修改说明 (1# 楼栋)

单体平立面图修改

1# 楼拟变更七层平面图

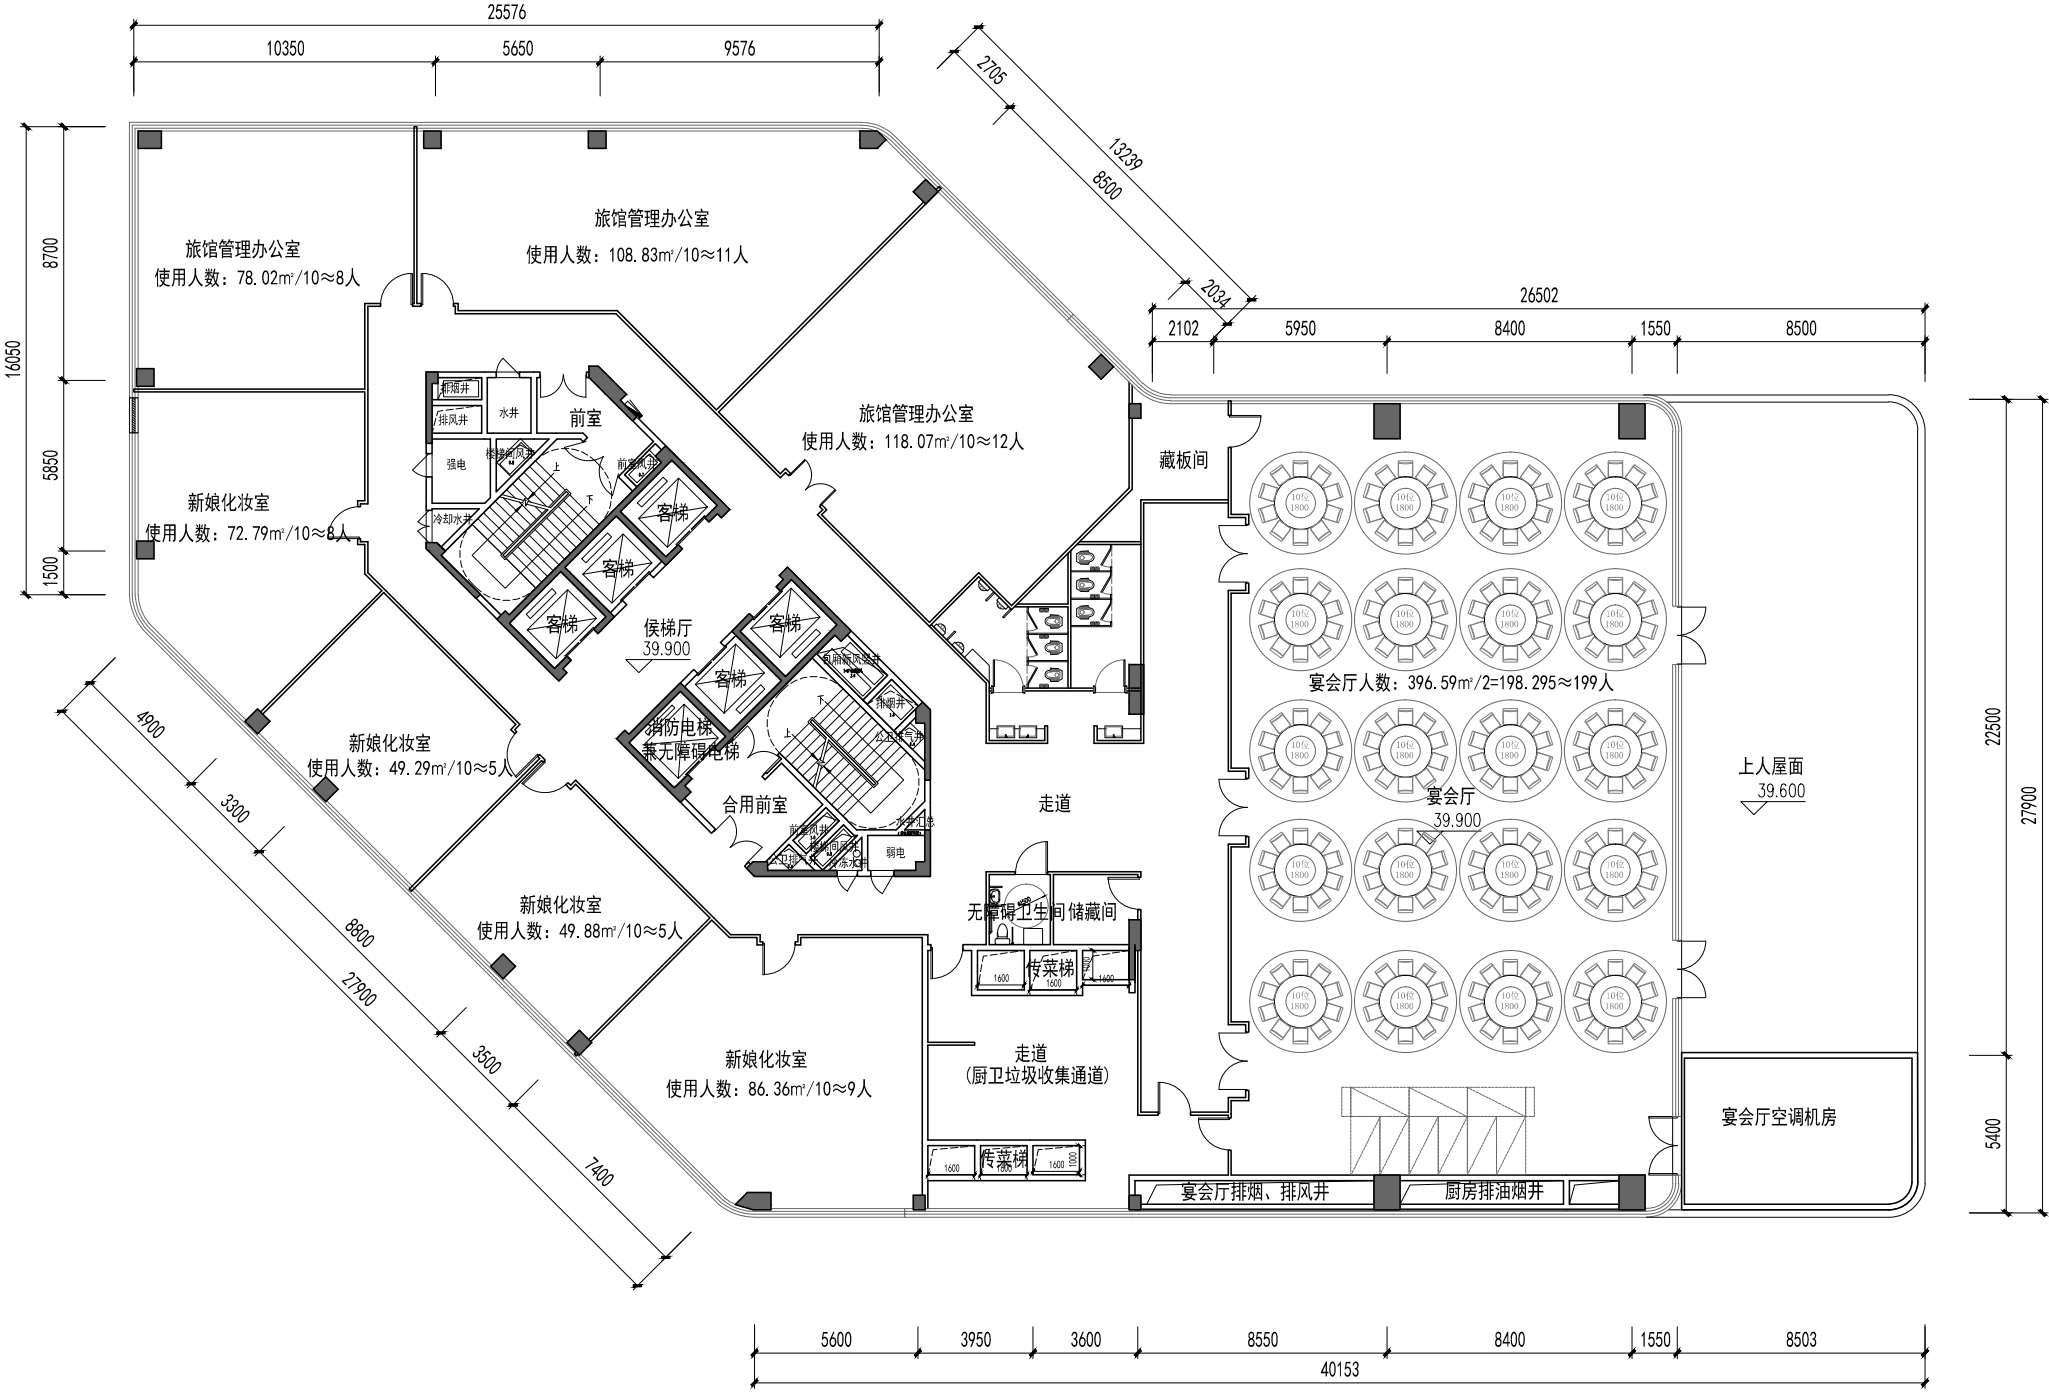
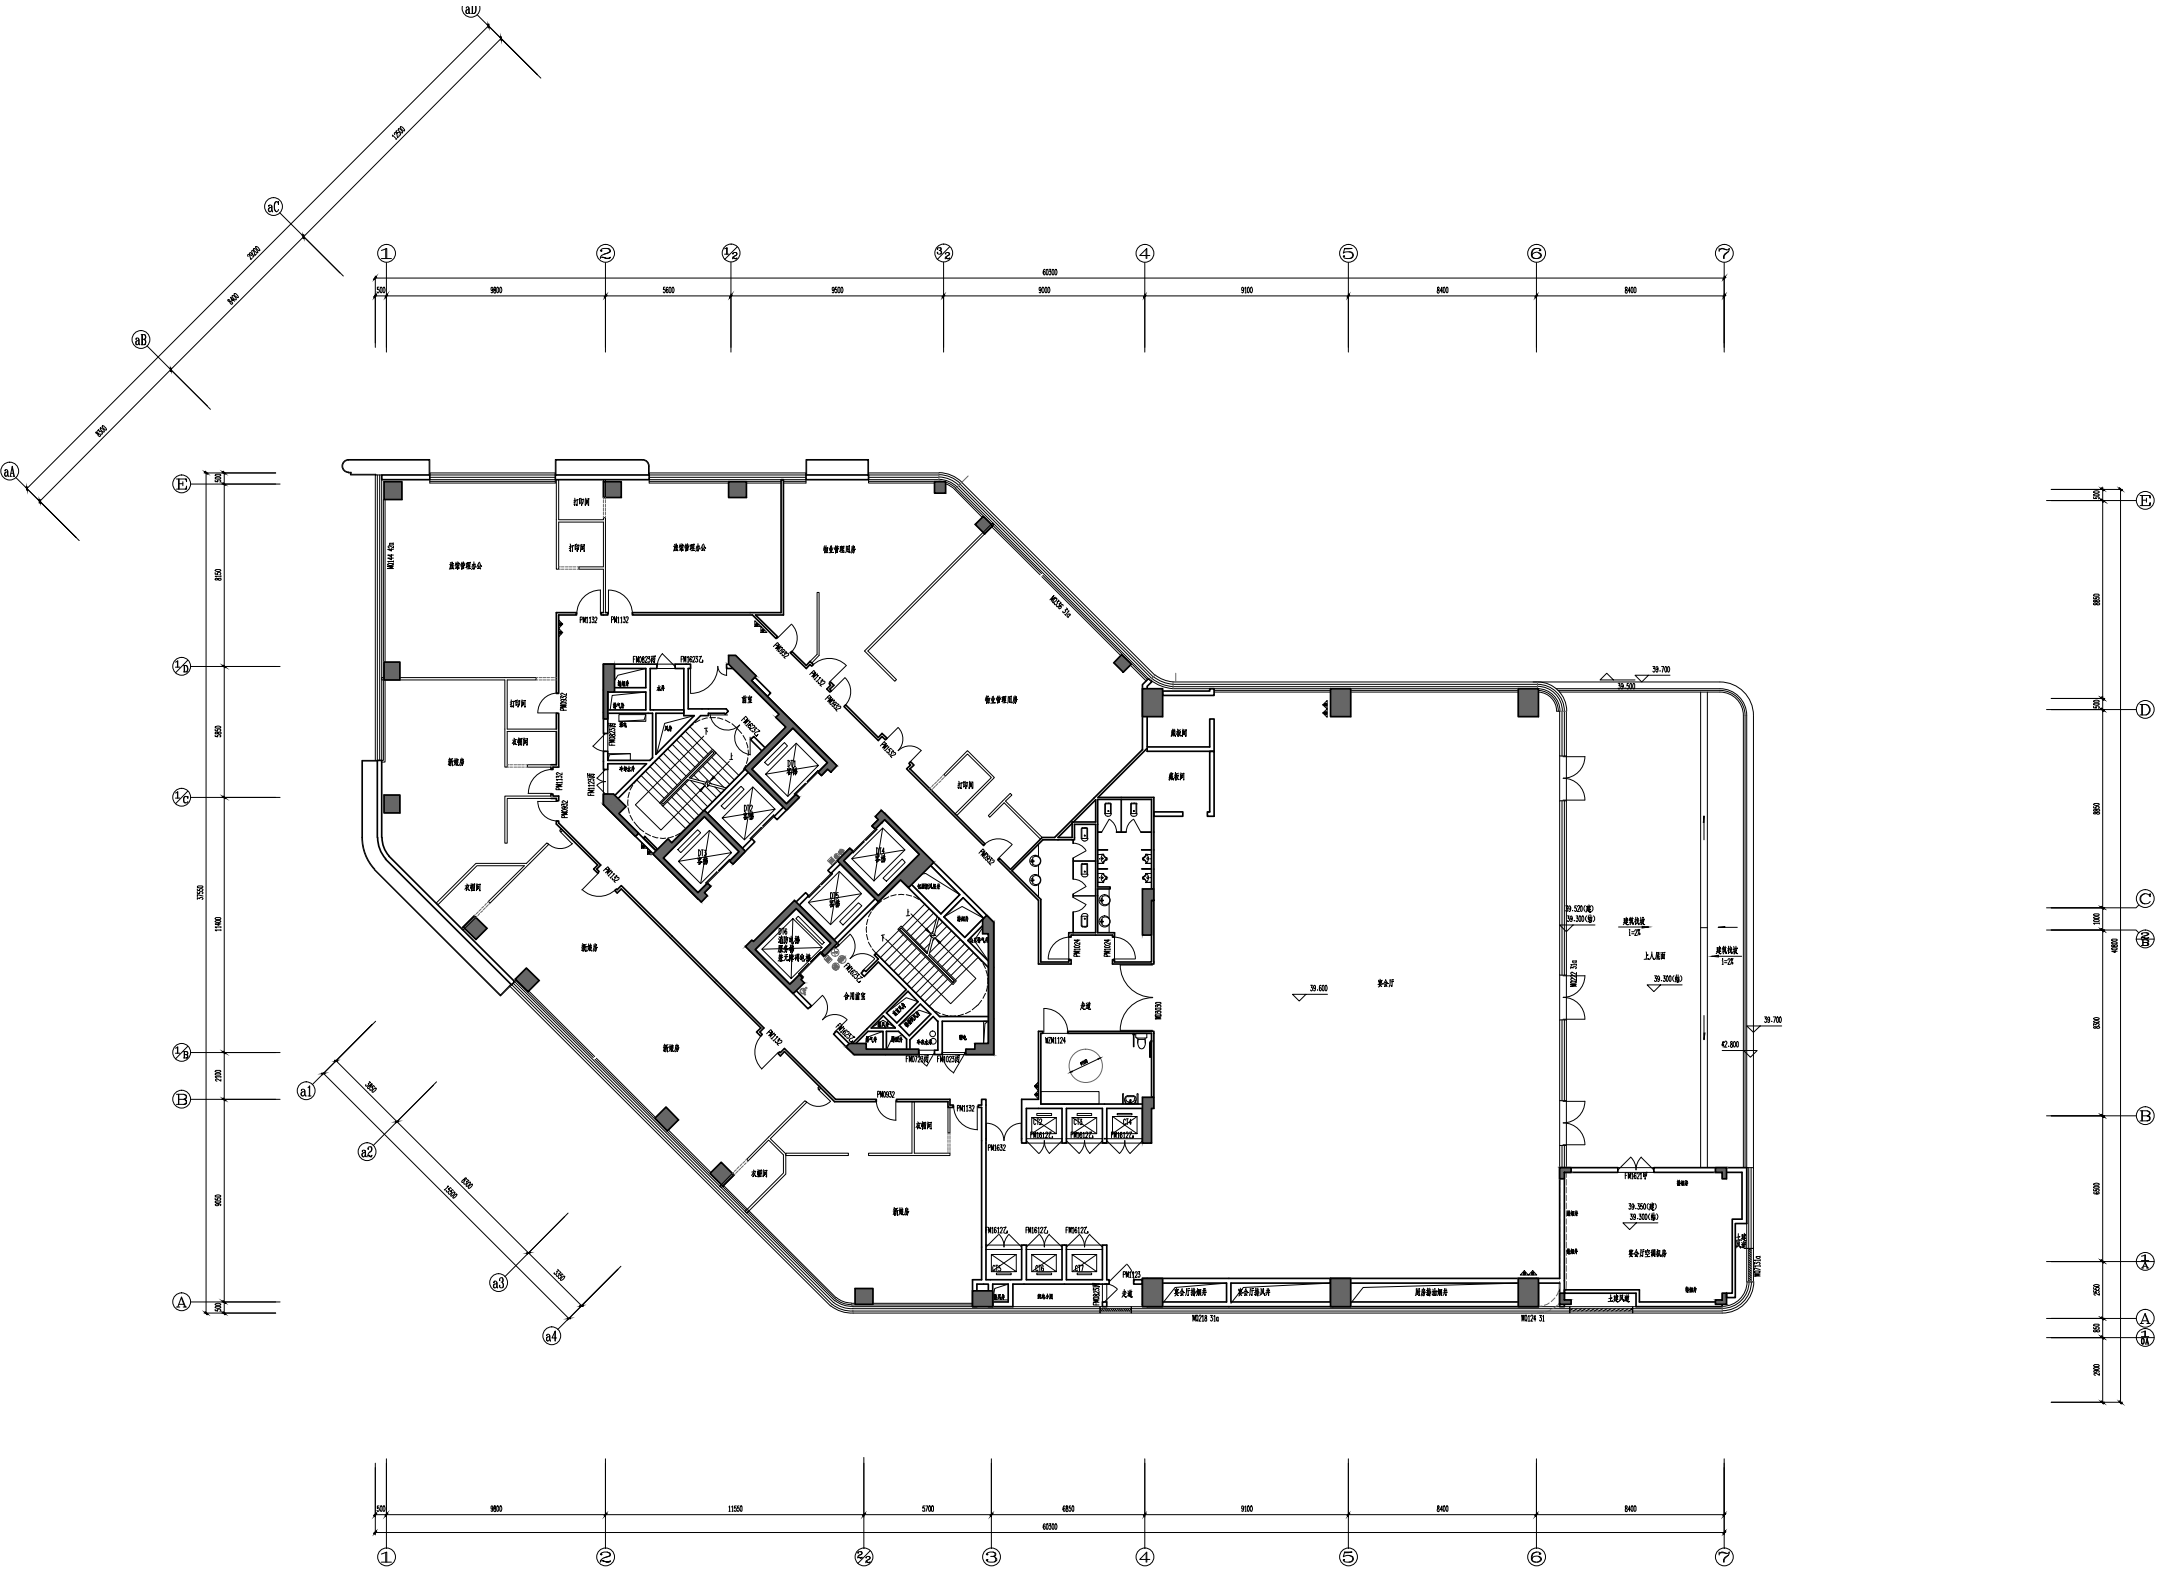
因考虑更加符合实际使用功能 1# 楼七楼的平面布局进行调整
